# INFORME DE AUDITORÍA TÉCNICA EXTERNA

LM-AT-80-2008

Mejoramiento de la Ruta Nacional No.209  
Sección: Chirracá - Palmichal

LICITACIÓN PÚBLICA  
No. LP-034-2005.

**Figura No.3:** Perfil del terreno en el estacionamiento 1+870 en el cual se nota la pendiente simulada en el análisis de estabilidad del talud, cuando en la realidad la pendiente es más pronunciada y la masa de suelo achurada no se considera.

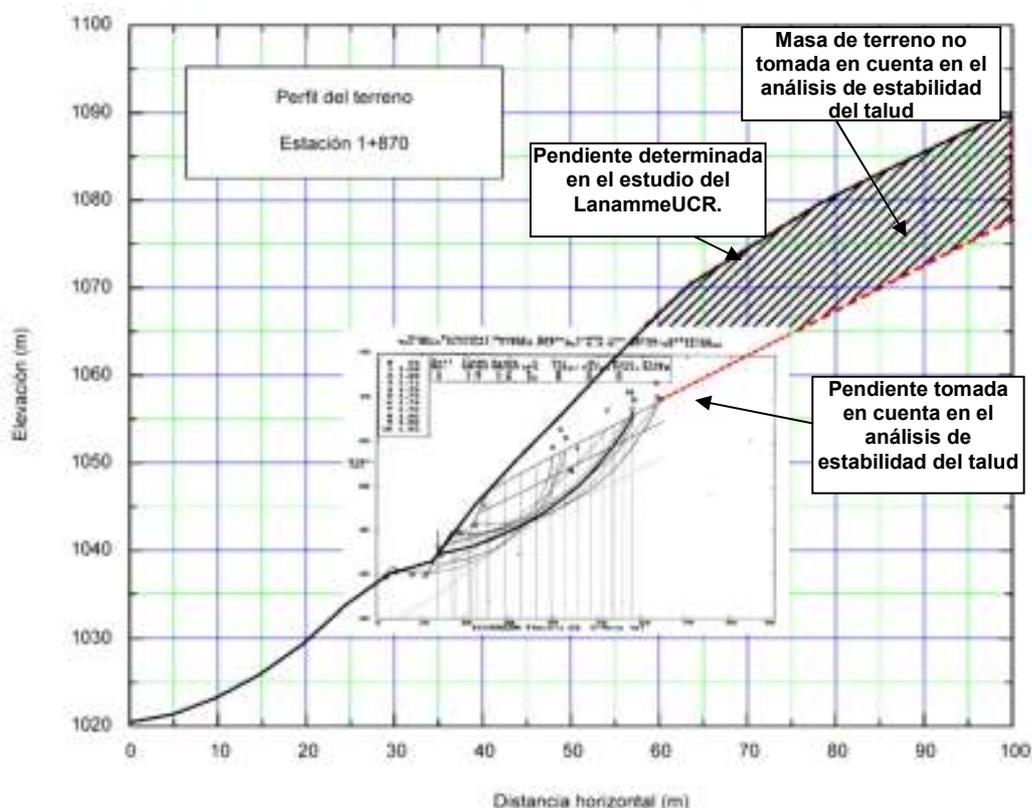
Se menciona en el estudio realizado por el LanammeUCR, que existen diferencias sustanciales en los perfiles topográficos utilizados para analizar la estabilidad de taludes y los que realmente existen, con excepción de un caso (en el estacionamiento 5+862 del proyecto). Se pudo evidenciar que las pendientes reales tienden a ser más pronunciadas que las utilizadas en el estudio de CACISA. Las omisiones producen modelos que no simulan realmente las condiciones existentes de la zona, lo que podría ocasionar que las soluciones planteadas por el estudio no sean efectivas, y que el riesgo de desenlaces fatales para los usuarios y pérdidas millonarias de la inversión realizada con fondos públicos sean más probables, y la utilización de recursos no sea óptima por falta de precisión en los estudios básicos preliminares.

En la siguiente figura, extraída del estudio hecho por el LanammeUCR, se muestra un ejemplo claro en el que las condiciones simuladas en el diseño de estabilidad de taludes no se ajusta a la condición existente. En la figura No.3 se observa que existe una masa considerable del suelo (área hachurada) que no se toma en cuenta en el análisis realizado previo al inicio del proyecto.

Además, el estudio hecho por el LanammeUCR menciona que los valores de resistencia del suelo de los taludes y de cimentación de muros que se utilizaron indistintamente del estacionamiento a lo largo de todo el proyecto, muchas veces no coinciden con las pruebas de resistencia que sugiere el estudio de suelos para cada punto en específico. Por ejemplo, se utilizó un valor de  $10 \text{ ton/m}^2$  como resistencia del suelo, cuando en el estudio de suelos se indica la existencia de valores menores de resistencia del suelo y que pueden ser aun menores en condiciones críticas de saturación, tal como lo menciona el informe del LanammeUCR. Para el caso del ejemplo anterior, en el estacionamiento 1+870 se utilizó una resistencia del suelo de  $10 \text{ ton/m}^2$ ; sin embargo, el estudio de suelos realizado indica que cerca de ese estacionamiento las resistencias son muy inferiores a  $10 \text{ ton/m}^2$  como lo indica la siguiente tabla de las resistencias de los suelos de los sondeos realizados.

Se evidencia que en el sondeo realizado en el estacionamiento 1+800 (sondeo P7) que es el más cercano al estacionamiento del ejemplo escogido, los valores de resistencia del suelo oscilan entre 2,9 y 4,1 ton/m<sup>2</sup>; sin embargo, se utiliza 10 ton/m<sup>2</sup> en el análisis de estabilidad del talud en ese estacionamiento 1+870.

Esto muestra que muchas veces se sobreestimaron los valores de resistencia del suelo, lo cual hace que los factores de seguridad que indica el programa de análisis de estabilidad de taludes utilizado, sean superiores a 1 y en algunos casos muy superiores. Sin embargo, en los perfiles topográficos obtenidos en el LanammeUCR, se nota que han existido deslizamientos y de gran magnitud en el pasado, situación que también se ha comprobado en el sitio. En este caso, se puede asumir que estos valores de factor de seguridad, pueden estar muy cerca de 1, precisamente como lo indica la inestabilidad conocida.

Por otro lado, al no simular en el programa con las condiciones topográficas reales, se están dejando de lado importantes masas de suelo que, además de encontrarse inestables, generan un peso adicional que no es considerado en el estudio realizado por CACISA y que podría provocar que los factores de seguridad sean más bajos. Como consecuencia de lo anterior, se mantiene un riesgo considerable tanto en la construcción del proyecto como en su etapa de operación.
